Annexe 2 – Géomorphologie
Parcelle AE230

Anomalie: classification erronée de la géomorphologie du terrain

Anomalie de classification géomorphologique de la zone - Zoom plage de Port-Blanc/parcelle AE230

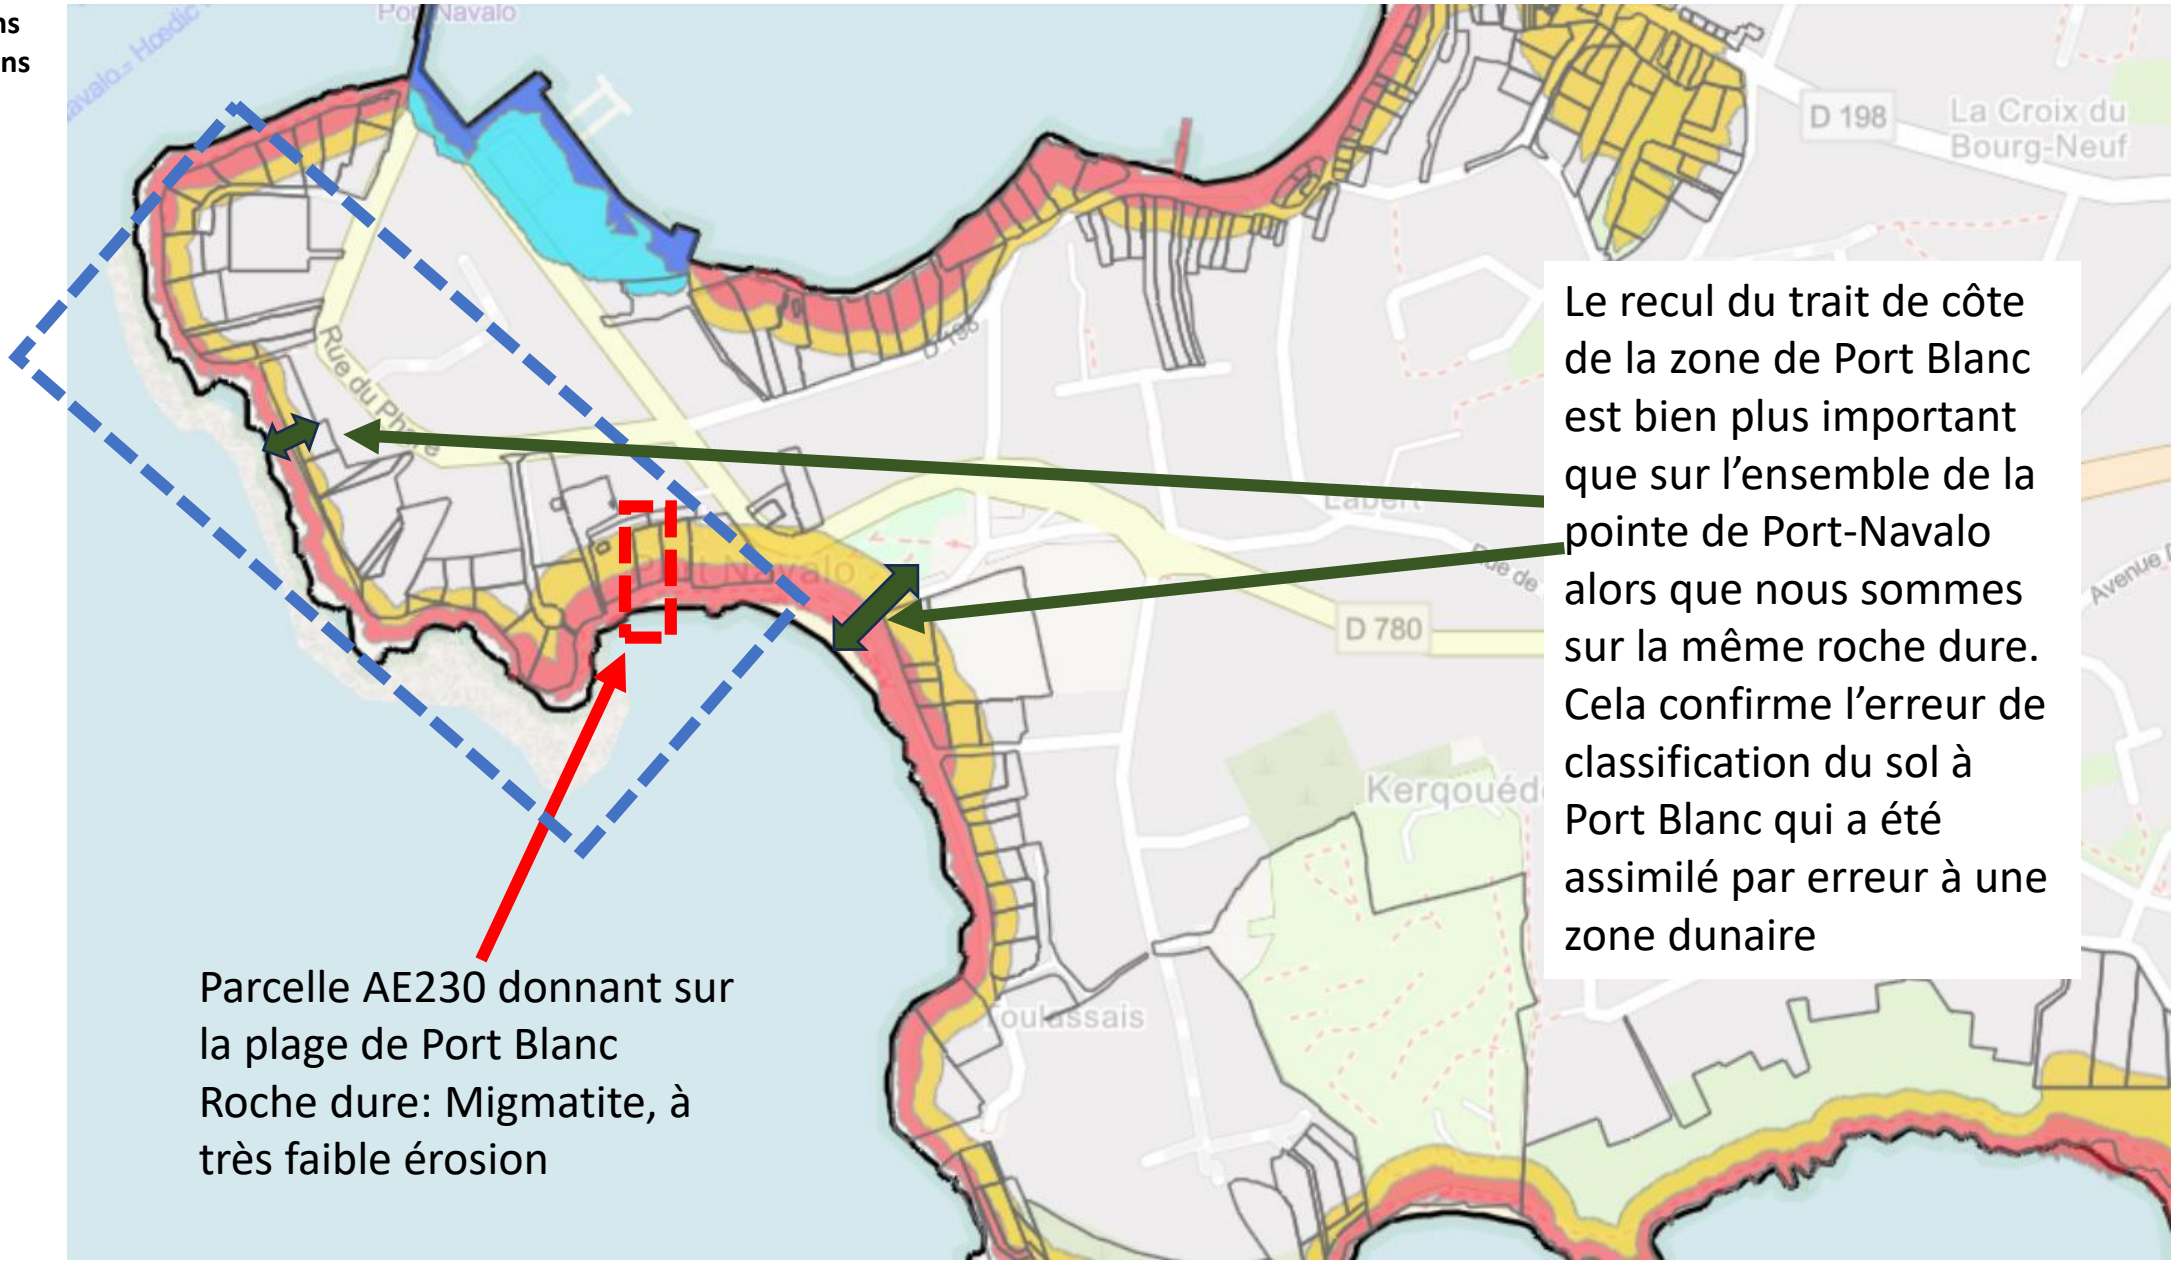
Le recul du trait de côte calculé par GMVA (25m à 30 ans et 50m à 100 ans) est basé sur une moyenne du taux d'érosion départemental qui ne tient pas compte de la spécificité de la roche sur laquelle la zone de Port-Blanc et tout particulièrement la parcelle AE230 se trouvent à savoir de la roche dure migmatite.
La projection de GMVA laisse à penser qu'elle a été faite sur une base de terrain dunaire ce qui est une erreur de classification majeure.

Cartographie du trait de cote à 30 et 100 ans – extrait de https://carto.gmvagglo.bzh/
16 septembre 2026
Rouge : projection à 30 ans
Jaune : projection à 100 ans

La plage de poche de Port Blanc est adossée à de la roche dure migmatite

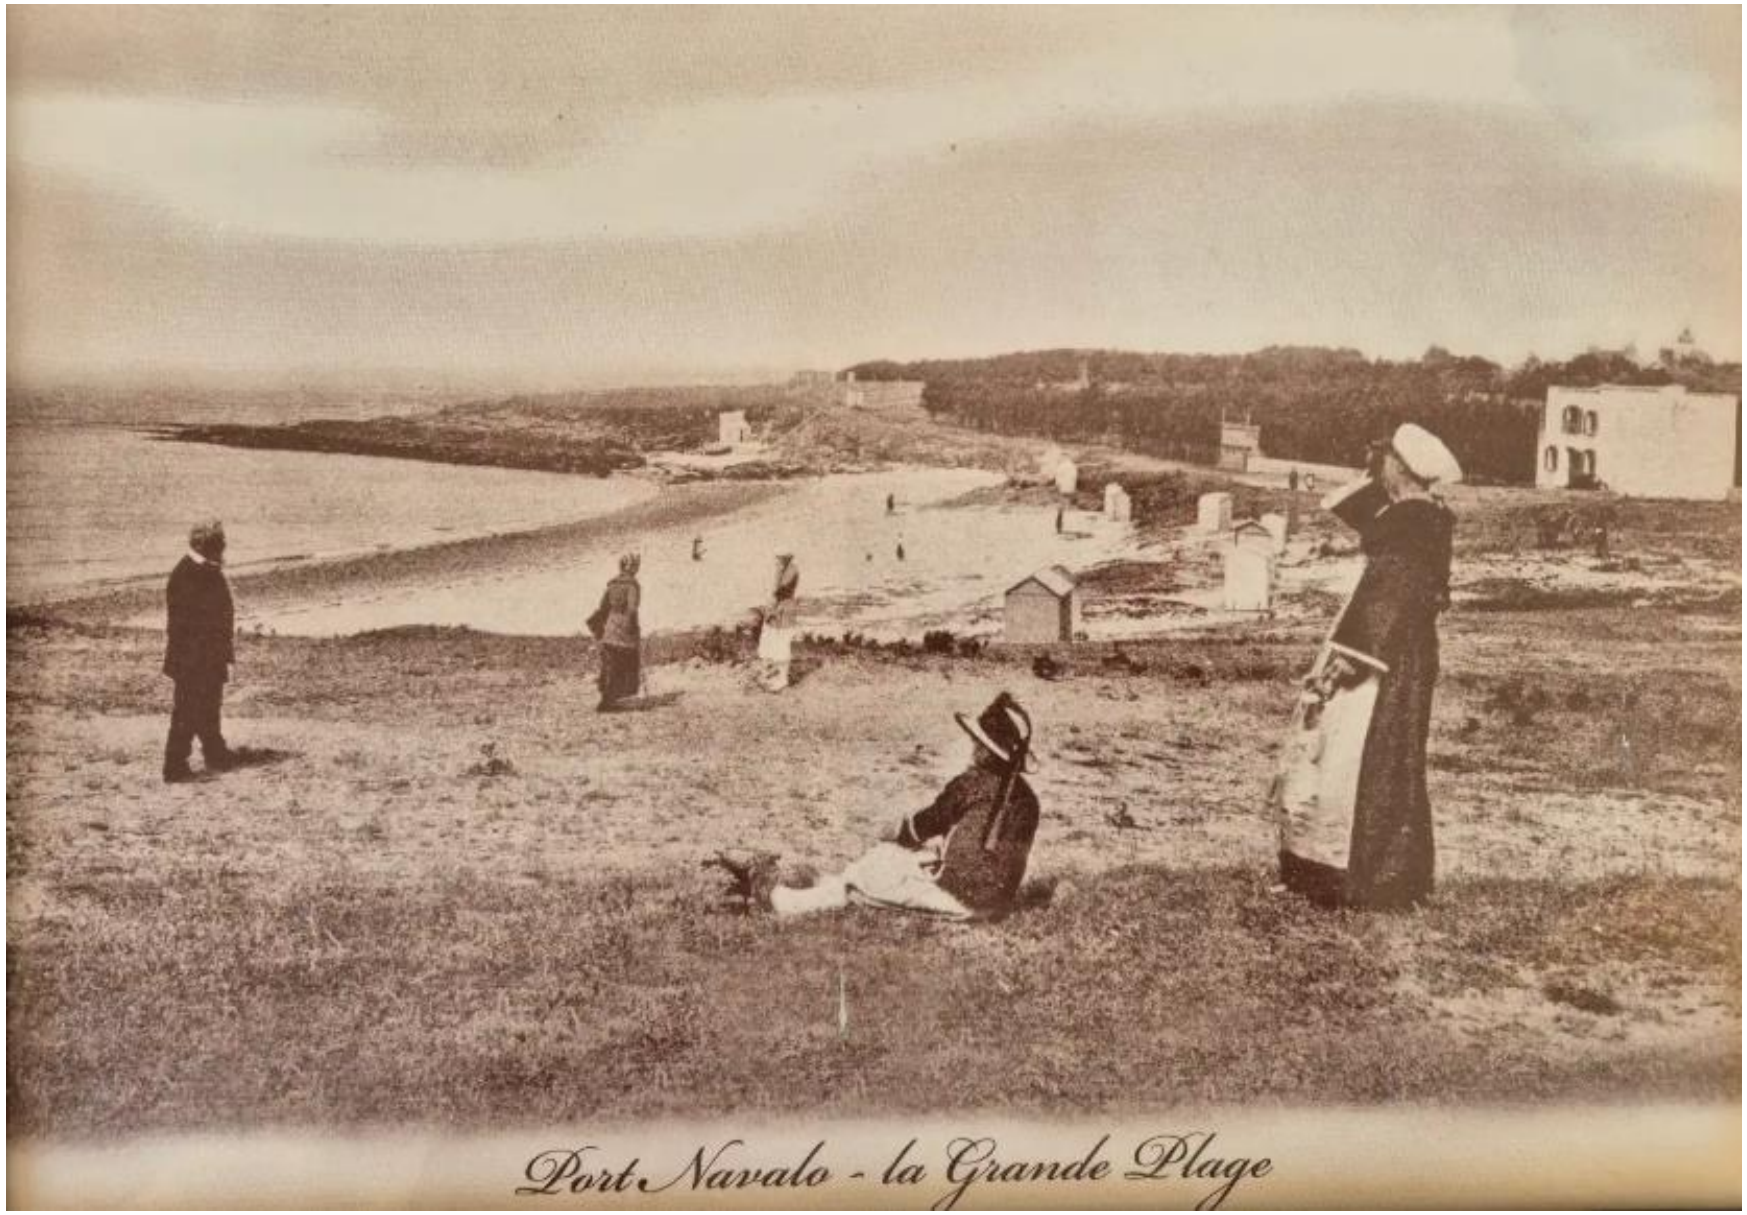
Pas de recul du trait de côte observé à la plage de Port-Blanc depuis près d'un siècle

Parcelle AE230 donnant sur la plage de Port Blanc
Roche dure migmatite à très faible érosion: trait de cote couvre le jardin à horizon 30 ans avec un recul de 25m et l'ensemble de la parcelle disparait à 100 ans avec un recul de 50m.
